Policej České republiky, jakožto dotčený orgán vydávající stanovisko ve smyslu ust. §25/1 z.č. 13/1997Sb. a §77/2b z.č. 361/2000Sb. s předloženým návrhem souhlasí, neboť odpovídá obecným požadavkům na bezpečnost a plynulost provozu na pozemních komunikacích. Odsouhlaseno dne 19.1.2021 pod č.j. KRPL-1426-3/ČJ-2021-180506-02 za podmínky dodržení zejména vyhl. č. 294/2015Sb. a Technických podmínek č. 66 (včetně výstražného osvětlení).
Stanovisko nelze užít samostatně. Slouží jako podklad pro silniční správní úřad. Pokud nebude do jednoho roku správním úřadem vydáno povolení na předmětnou žádost, pozbývá stanovisko platnosti.

Policej České republiky, jakožto dotčený orgán vydávající stanovisko ve smyslu ust. §25/1 z.č. 13/1997Sb. a §77/2b z.č. 361/2000Sb. s předloženým návrhem souhlasí za podmínky dodržení zejména vyhl. č. 294/2015Sb., Technických podmínek č. 66 (včetně výstražného osvětlení) a dále:

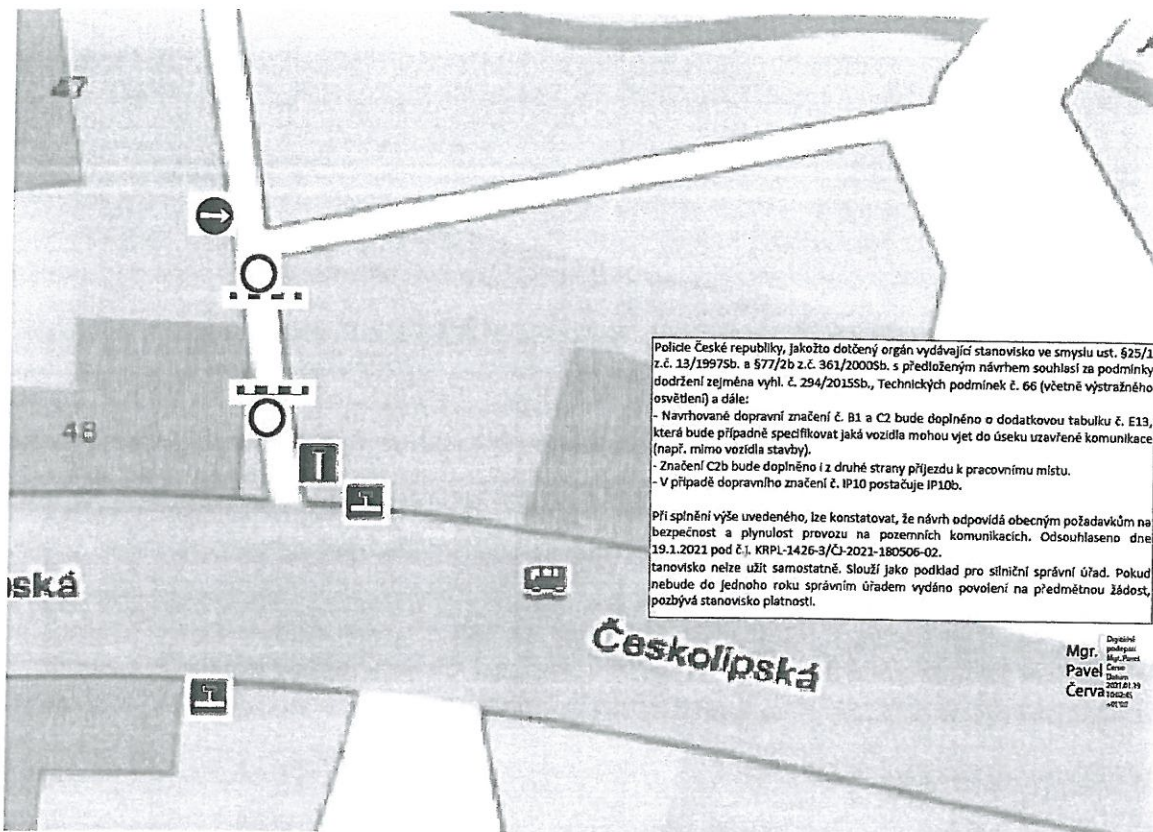
- Navrhované dopravní značení č. B1 bude doplněno o dodatkovou tabulku č. E13, která bude případně specifikovat jaká vozidla mohou vjet do úseku uzavřené komunikace (např. mimo vozidla stavby).

- V případě dopravního značení č. IP10 postačuje IP10a nebo IP10b.
 Při splnění výše uvedeného, lze konstatovat, že návrh odpovídá obecným požadavkům na bezpečnost a plynulost provozu na pozemních komunikacích. Odsouhlaseno dne 19.1.2021 pod č.j. KRPL-1426-3/ČJ-2021-180506-02.
 Stanovisko nelze užít samostatně. Slouží jako podklad pro silniční správní úřad. Pokud nebude do jednoho roku správním úřadem vydáno povolení na předmětnou žádost, pozbývá stanovisko platnosti.

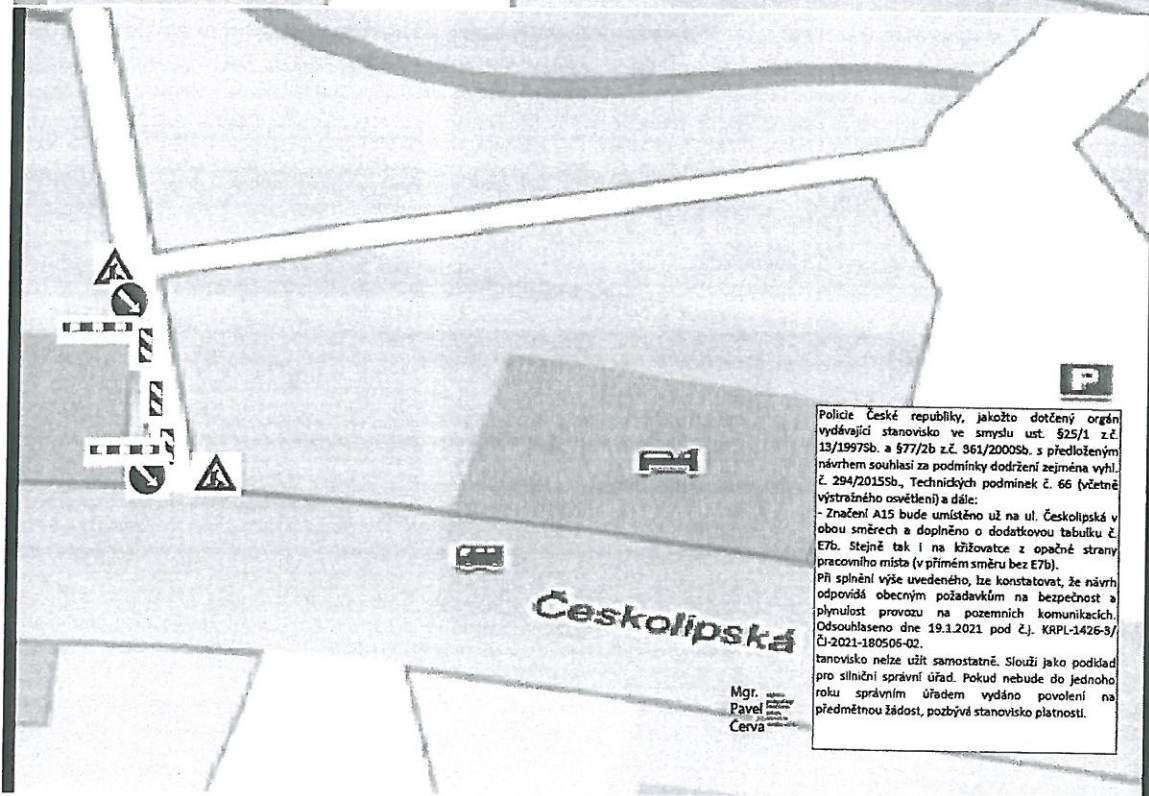
Police České republiky, jakožto dotčený orgán vydávající stanovisko ve smyslu ust. §25/1 z.č. 13/1997Sb. a §77/2b z.č. 361/2000Sb. s předloženým návrhem souhlasí za podmínky dodržení zejména vyhl. č. 294/2015Sb., Technických podmínek č. 66 (včetně výstražného osvětlení) a dále:

- Navrhované dopravní značení č. B1 a C2 bude doplněno o dodatkovou tabulku č. E13, která bude případně specifikovat jaká vozidla mohou vjet do úseku uzavřené komunikace (např. mimo vozidla stavby).
- Značení C2b bude doplněno i z druhé strany příjezdu k pracovnímu místu.
- V případě dopravního značení č. IP10 postačuje IP10b.

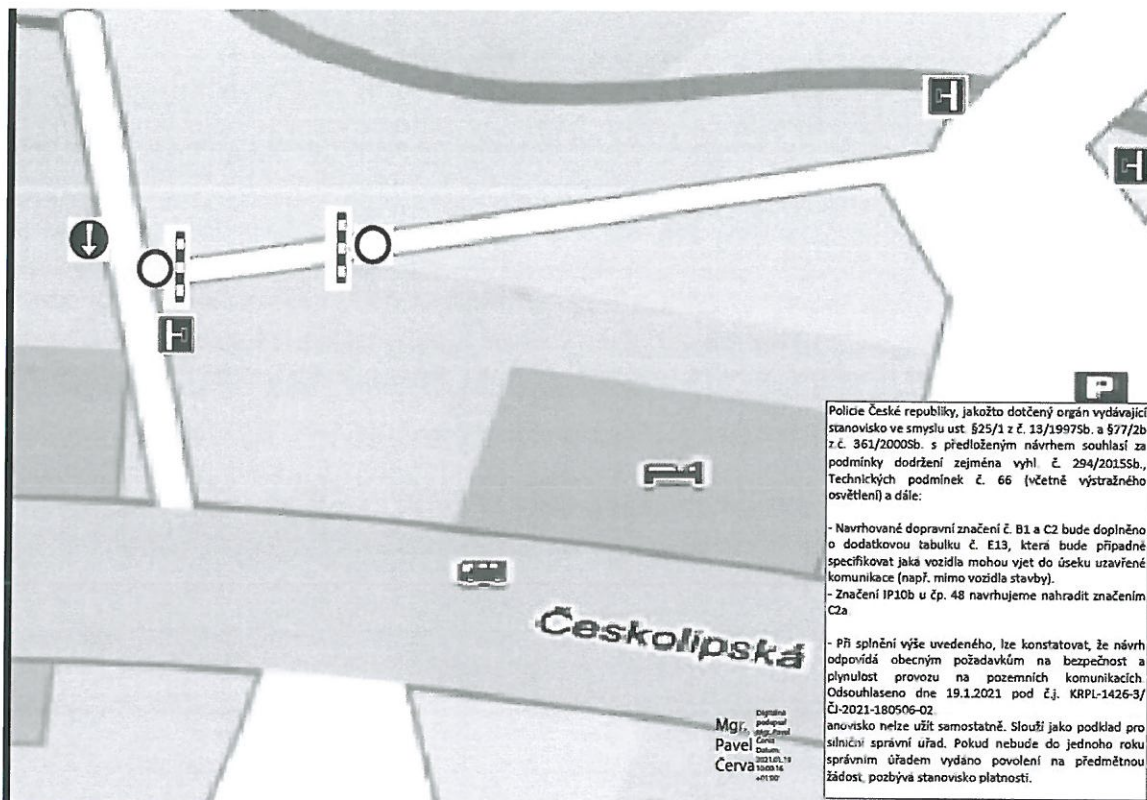
Police České republiky, jakožto dotčený orgán vydávající stanovisko ve smyslu ust. §25/1 z.č. 13/1997Sb. a §77/2b z.č. 361/2000Sb. s předloženým návrhem souhlasí za podmínky dodržení zejména vyhl. č. 294/2015Sb., Technických podmínek č. 66 (včetně výstražného osvětlení) a dále:

- Značení A15 bude umístěno už na ul. Českolipská v obou směrech a doplněno o dodatkovou tabulku č. E7b. Stejně tak i na křižovatce z opačné strany pracovního místa (v přímém směru bez E7b).
